# Gemeinde Mittelstetten

## Auszug aus der Niederschrift über die 2. Sitzung des Gemeinderates Mittelstetten vom 10. Februar 2025

**TOP 3. Bauleitplanung;  
7. Änderung des Flächennutzungsplanes „Feuerwehr“ zur Ausweisung eines Standortes für ein Feuerwehrhaus in Mittelstetten auf Flurstück 23 der Gemarkung Mittelstetten  
Behandlung der Stellungnahmen im Verfahren zur frühzeitigen Öffentlichkeitsbeteiligung und frühzeitigen Beteiligung der Behörden nach § 3 Abs. 1 und § 4 Abs. 1 BauGB  
Billigungsbeschluss**

**5. Bayernwerke Netz GmbH, Schreiben vom 14.08.2024 mit Lageplan vom 14.08.2024 M: 1:1334**

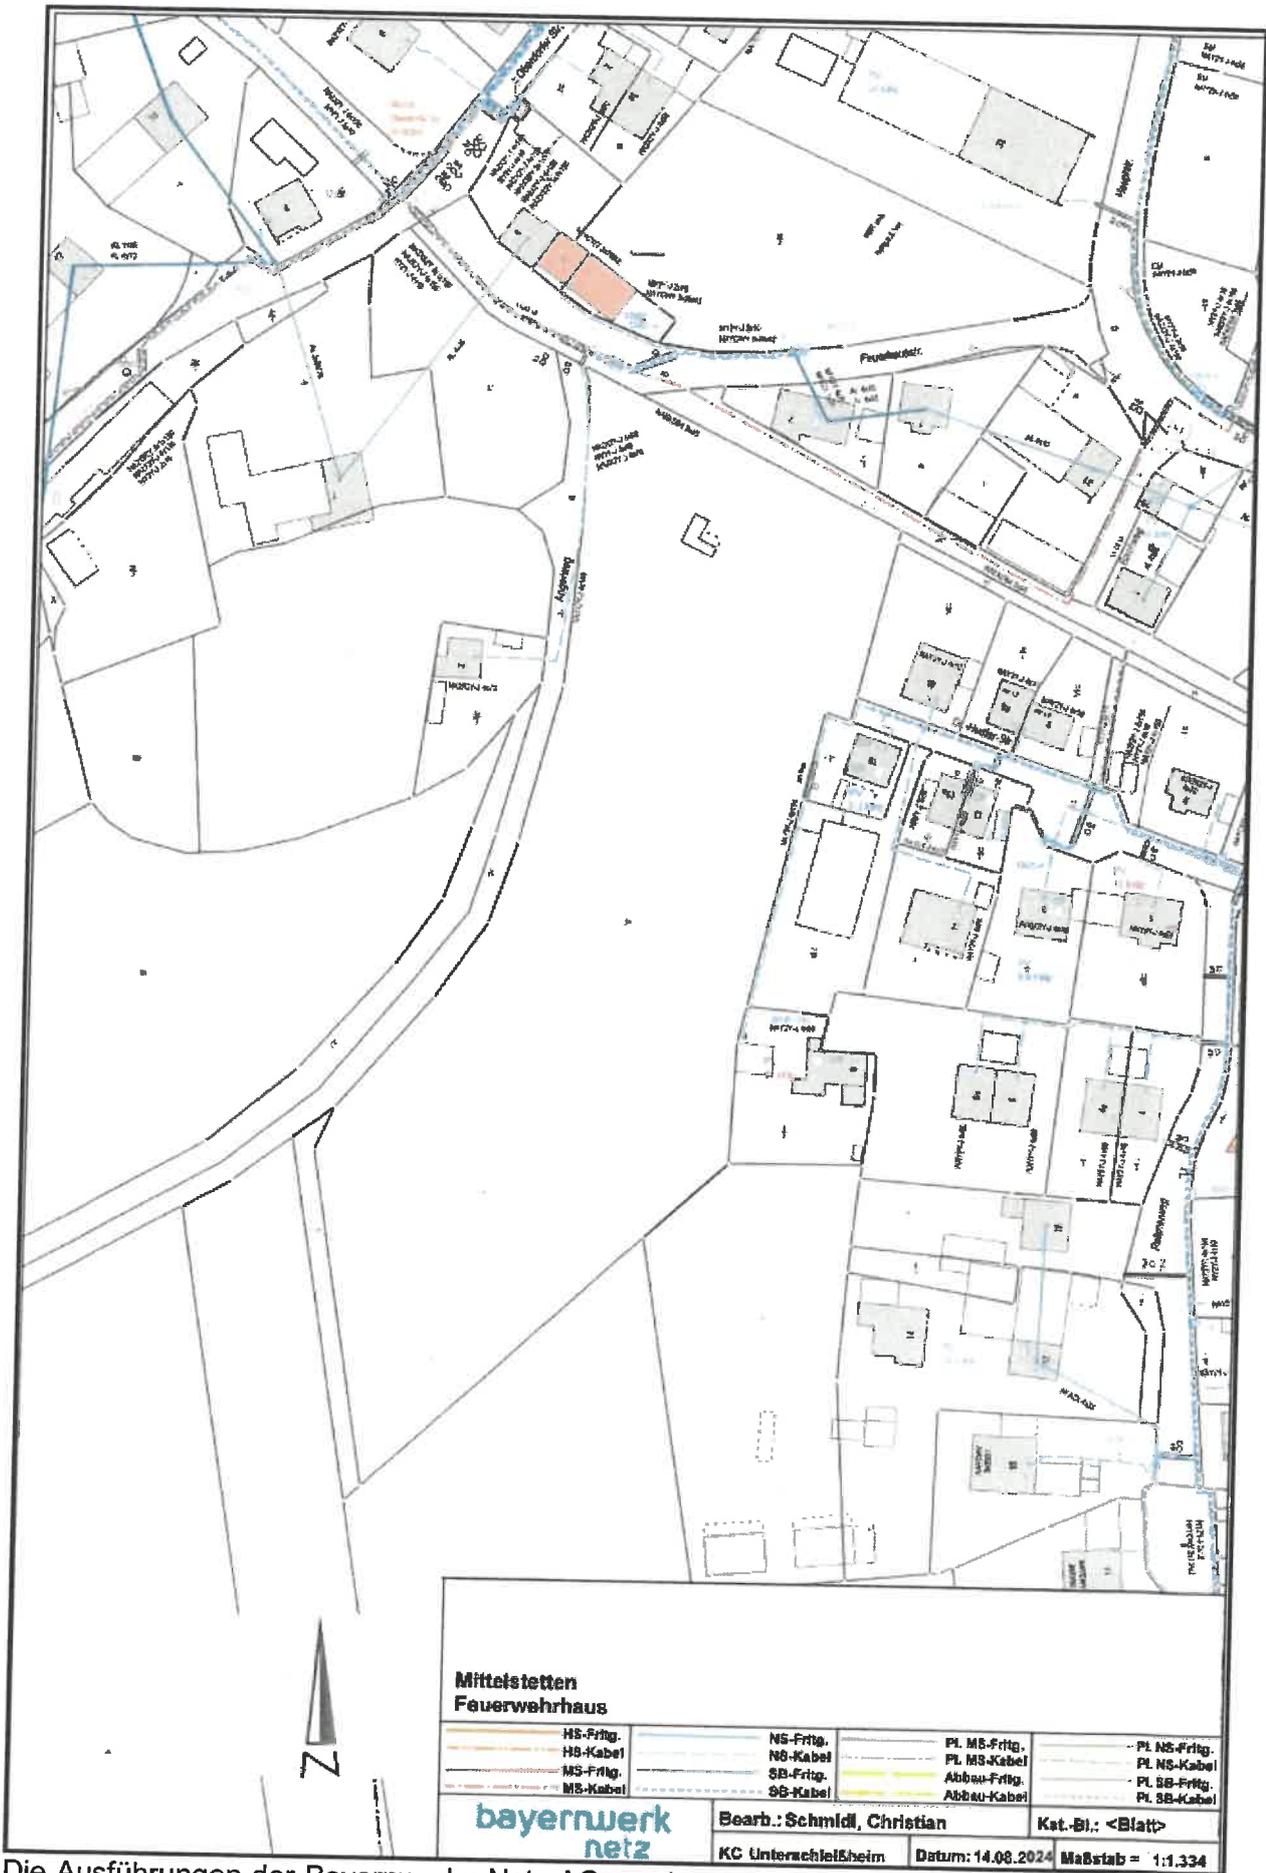
gegen die o. g. Änderung des Flächennutzungsplanes bestehen keine grundsätzlichen Einwendungen, wenn dadurch der Bestand, die Sicherheit und der Betrieb unserer Anlagen nicht beeinträchtigt werden.

In dem von Ihnen überplanten Bereich befinden sich von uns betriebene Versorgungseinrichtungen.

Je nach Leistungsbedarf könnte die Errichtung einer neuen Transformatorenstation im Planungsbereich sowie das Verlegen zusätzlicher Kabel erforderlich werden. Für die Transformatorenstation benötigen wir, je nach Stationstyp ein Grundstück mit einer Größe zwischen 18 qm und 35 qm, das durch eine beschränkte persönliche Dienstbarkeit zu unseren Gunsten zu sichern ist

Um eine wirtschaftliche und zukunftsorientierte elektrische Erschließung im Zuge der Energiewende (wie Ausbau von Erneuerbaren Energien, E-Mobilität Speicherlösungen) zu gewährleisten, ist es erforderlich weitere Trafostationsstandorte vorausschauend zu berücksichtigen. Hierfür bitten wir Sie, eine entsprechende Fläche von ca. 19 qm für den Bau und Betrieb zukünftig notwendiger Transformatorenstationen in Form einer beschränkten persönlichen Dienstbarkeit zur Verfügung zu stellen.

Die Ausführungen der Bayernwerke Netz AG werden zur Kenntnis genommen und betreffen nicht die Ebene des vorbereitenden Bauleitplanes (siehe allgemeine Vorbemerkung).
